Mission régionale d'autorité environnementale
CORSE

Avis délibéré
de la Mission régionale d'autorité environnementale
Corse
sur la révision allégée n°3 du plan local d'urbanisme (PLU) de
Calenzana (2B)

N° MRAe
2024CORSE / AC 13

Figure 1: Zonage du PLU projeté après la révision allégée – Source : dossier de révision allégée

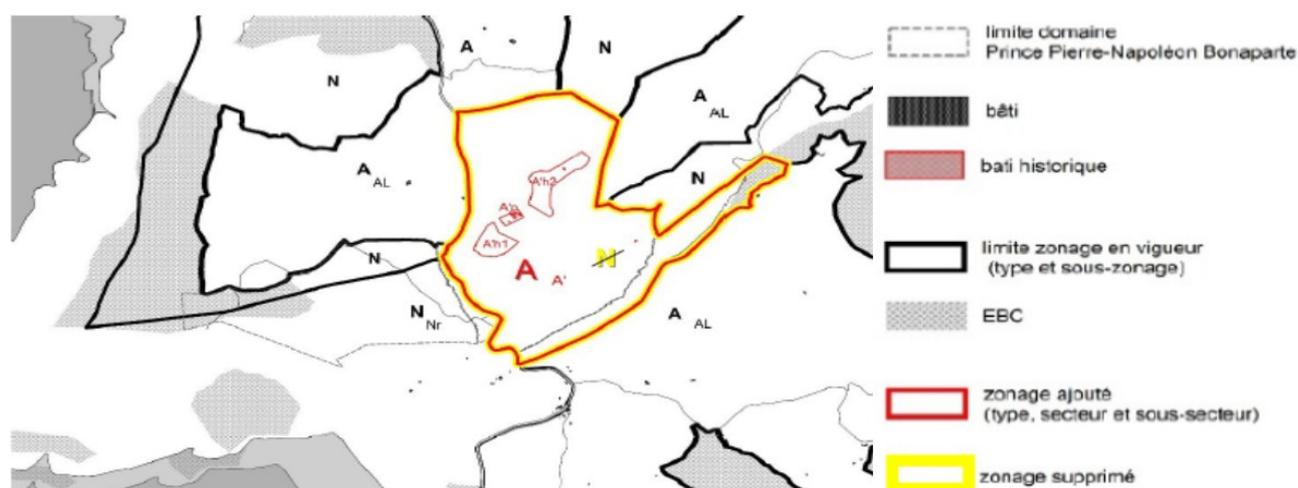
La révision allégée prévoit le reclassement de 106 ha de zones naturelles (N) en zones agricoles (A) notamment dans la perspective de réhabiliter le domaine du château Prince Pierre-Napoléon Bonaparte. Selon le dossier, la révision allégée du PLU est motivée par un projet de réalisation de logements pour le personnel de l'exploitation viticole existante et pour des vacanciers (2 bâtiments prévus³), afin de développer l'exploitation agricole et la fréquentation touristique du lieu.

Plus précisément, le projet de révision allégée du PLU, objet du présent avis, prévoit la création de trois sous-secteurs :

- un sous-secteur A'p de 0,5 ha correspondant au château et à une partie du hameau adjacent, afin de permettre la restauration du château ;
- deux sous-secteurs A'h1 et A'h2, de respectivement 2,1 ha et 3,4 ha, correspondant aux besoins d'hébergement cités plus haut.

L'objectif de la révision allégée est motivée, selon le dossier, par l'objectif de développement agricole et touristique du domaine du château. Néanmoins, les éléments justifiant de la nécessité de permettre, via le PLU révisé, la création d'habitat pour le personnel ainsi que pour des vacanciers ne sont pas fournis. Par ailleurs, les aménagements envisagés sont insuffisamment développés et le dossier ne permet donc pas de s'assurer que ceux-ci n'auront pas d'incidence sur leur environnement.

La MRAe recommande de décrire précisément les aménagements et modifications envisagés sur le secteur concerné par la révision. Au regard de la vocation des nouveaux zonages, elle recommande de compléter l'évaluation environnementale, notamment sur les enjeux de ressource en eau, biodiversité et paysage.

Figure 2: délimitation des ESA, des ERPAT et des ENSP du PADDUC touchée par le projet de révision du PLU

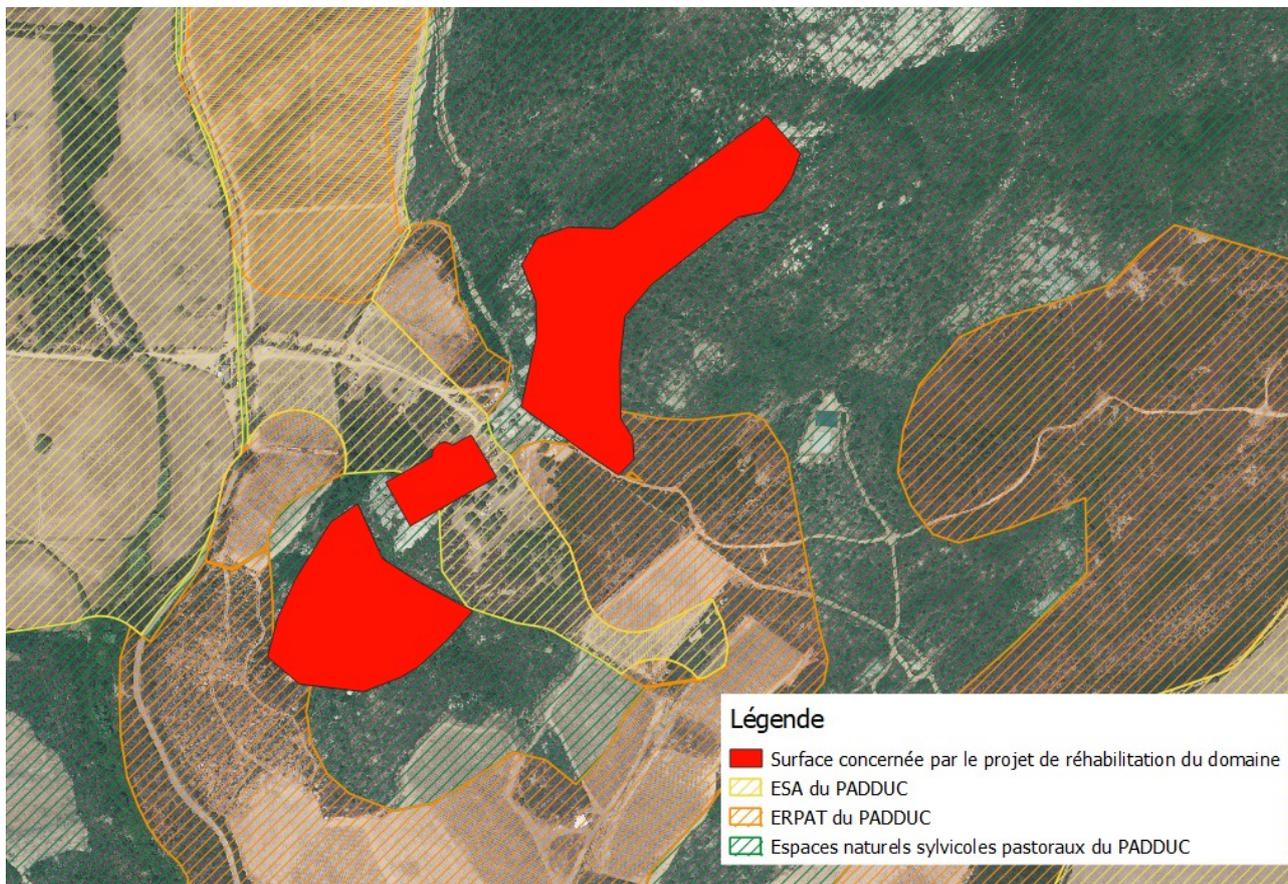
Une grande partie du terrain concerné par la révision allégée du PLU est comprise dans les espaces stratégiques agricoles (ESA), les espaces ressources pour le pastoralisme et l'agriculture traditionnelle (ERPAT), ainsi que les espaces naturels sylvicoles et pastoraux (ENSP) du PADDUC.

Le projet envisagé de réhabilitation du domaine Prince Pierre-Napoléon Bonaparte, qui est lié à l'exploitation viticole existante, semble répondre aux critères d'aménagements au sein de ces espaces du PADDUC.

Le dossier analyse de manière satisfaisante la compatibilité au PADDUC. ; aussi la MRAe n'émet pas de recommandation sur ce sujet.
